**Inspection générale de
l'Environnement et du
Développement durable**

**Avis délibéré
sur le projet d'un ensemble immobilier mixte
îlot Parmentier à Bagnolet (93)**

N° APJIF-2023-069
du 27/12/2023

Illustration 5 : Projet initial - El p. 257 (l'illustration est floue dans le document d'origine)

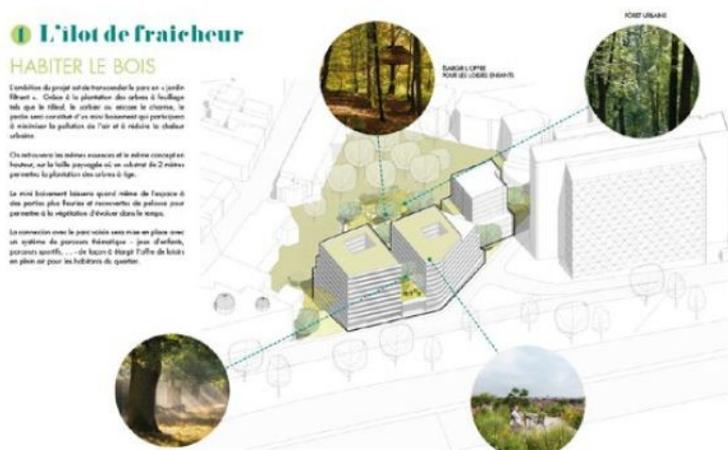
La version précédente prévoyait moins d'hébergements en co-living (270 hébergements au lieu de 300), des espaces de co-working⁶ (1 750 m²), davantage de surfaces de commerce et artisanat (750 m²), la réhabilitation d'un bâtiment à vocation de pépinière d'entreprises, une micro-forêt en cœur d'îlot en lien avec le parc existant, des « terrasses habitées », une aire de jeux et moins de logements dans la résidence « mobilité » (150

unités au lieu de 157). Il prévoyait une emprise au sol de 2 801 m² et 1 416 m² de pleine terre en lien avec le parc par un passage sous le jardin suspendu.

Le dossier explique l'évolution du projet par le souci de « créer une barrière bâtie avec les bâtiments voisins afin de préserver un îlot de fraîcheur », de « renforcer l'espace végétal à l'intérieur de la parcelle en créant un jardin en continuité du parc public » et de proposer une « altimétrie en dégradé sur le parc afin de faire diminuer l'impact bâti à l'intérieur de l'îlot ».

Il est difficile de retracer le raisonnement pour les deux premiers arguments. D'autres éléments, architecturaux, paraissent plus convaincants mais ne portent pas sur la prise en compte de l'environnement ou la santé humaine.

(2) L'Autorité environnementale recommande de justifier davantage les choix opérés au regard de leurs incidences sur l'environnement et la santé humaine.

Illustration 7 : Situation avec projet en 2030 (6 h-22 h à gauche, 22 h - 6 h à droite) - EI p. 234

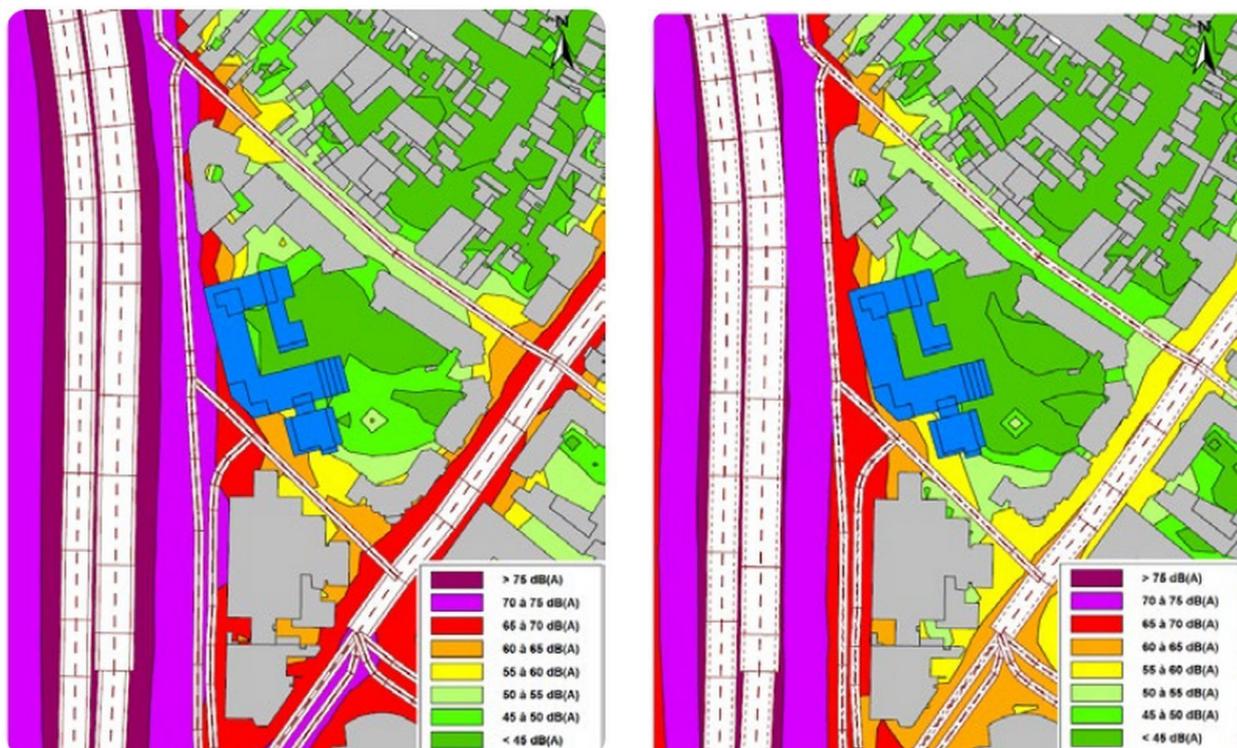
L'Autorité environnementale relève que les cartes stratégiques de bruit arrêtées pour la zone et consultables sur la plateforme Bruitparif font apparaître des niveaux sonores dépassant 75dB Lden en façade des bâtiments existants (cf. Illustration 7) sur 24 h, et 65 dB en période nocturne. La carte présentée dans le dossier avec le même indicateur semble minimiser un peu cette exposition à l'état projeté (EI p. 234, figure 8). Il conviendrait de compléter l'étude acoustique fournie en annexe par des mesures sur site pendant plusieurs jours pour modéliser les nuisances auxquelles seront exposés les futurs occupants.

Si l'étude d'impact rappelle les lignes directrices définies par l'Organisation mondiale de la santé (OMS), qui définissent les valeurs au-delà desquelles un risque avéré pour la santé est établi⁹, il est seulement précisé que seules les façades situées à l'est et dans la cour intérieure respecteront ces valeurs.

L'Autorité environnementale souligne que les mesures de réduction retenues par le projet (comme l'isolation acoustique des bâtiments) sont sans effet fenêtres ouvertes ou dans les espaces de vie extérieurs. En outre, les autres mesures envisagées (logements traversants, loggias et espaces communs « tampon » côté boulevard périphérique, etc.) ne sont pas repris dans le dossier de permis de construire, leurs modalités de mise en œuvre ne sont pas précisées et leur nature même reste incertaine (protection à la source, par exemple). Il conviendrait, pour la complète information du public, d'exposer la configuration et la destination des bâtiments et en particulier des logements afin de garantir une moindre exposition aux nuisances sonores pour les habitants.

(5) L'Autorité environnementale recommande de compléter l'étude acoustique par des mesures sur site effectuées sur plusieurs jours et d'adapter le projet au regard de l'intensité du bruit constaté en façade (logements traversants, etc.) afin que le projet n'expose pas les futurs occupants à des valeurs de bruit supérieures aux niveaux limites définis par l'Organisation mondiale de la santé au regard de leurs effets sur la santé humaine.

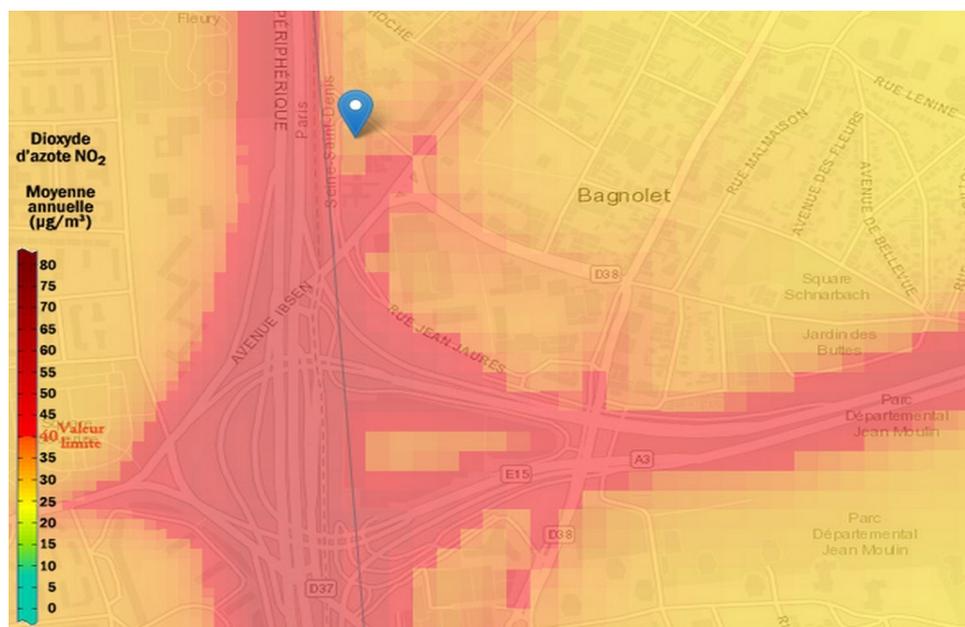
L'étude d'impact se fonde sur une étude air et santé effectuée en 2023 (p. 169 et 188) et une campagne de mesure sur site en juin 2023 mentionne une qualité de l'air dégradée sur l'ensemble de la zone, et conclut à un probable dépassement de la valeur limite annuelle pour le dioxyde d'azote (NO₂) sur la majorité des points de mesure du fait de la proximité du boulevard périphérique et l'avenue Gambetta (p. 171).

Les mesures proposées pour réduire l'exposition au bruit (logements traversants, loggias tampon..., etc.) auraient également, d'après le maître d'ouvrage, des effets pour réduire l'exposition à la pollution de l'air. Il est rappelé que, par sa décision du 24 novembre 2023, adoptée dans le cadre de l'exécution de ses décisions des 12 juillet 2017 et 10 juillet 2020, le Conseil d'État a constaté la persistance d'un dépassement, notamment le long du périphérique est, c'est-à-dire dans le secteur du projet, des valeurs limites fixées pour le dioxyde d'azote par la directive du 21 mai 2008 concernant la qualité de l'air ambiant et un air pur pour l'Europe ¹⁰.

- de préciser les engagements en matière de mesures de réduction des pollutions sonores et atmosphériques,
- d'en apprécier l'effet,
- et de conditionner la réalisation d'hébergements au respect des valeurs limites recommandées par l'Organisation mondiale de la santé.

Illustration 12 : Plan masse des démolitions - El p. 257

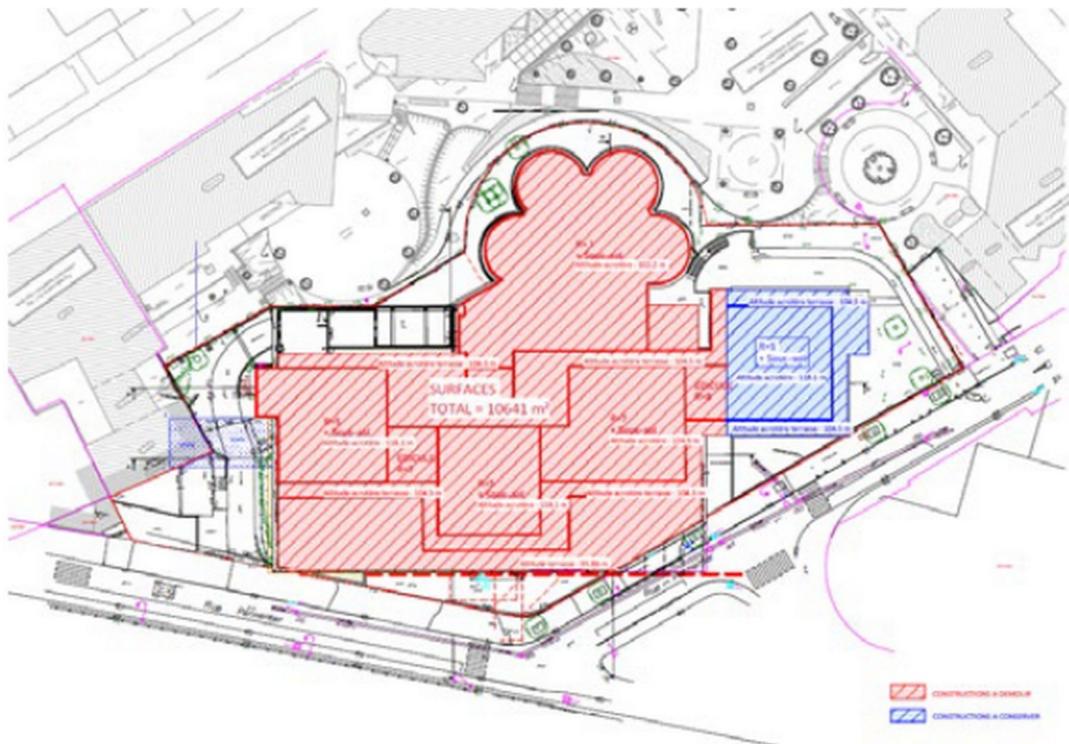
Le dossier n'explique pas les raisons qui conduisent à ne pas réhabiliter le bâtiment existant en R+5 sur le site et à n'en conserver qu'une part faible sinon par son caractère désaffecté depuis 2003. Aucun bilan des émissions de gaz à effet de serre et de la consommation d'énergie induites du fait de ce choix n'est présenté dans le dossier.

(12) L'Autorité environnementale recommande de présenter un bilan énergétique et des émissions de gaz à effet de serre résultant de la réalisation du projet en faisant apparaître la part due au choix de la démolition de la quasi totalité du bâti existant et d'effectuer une comparaison avec un choix alternatif de réhabilitation.
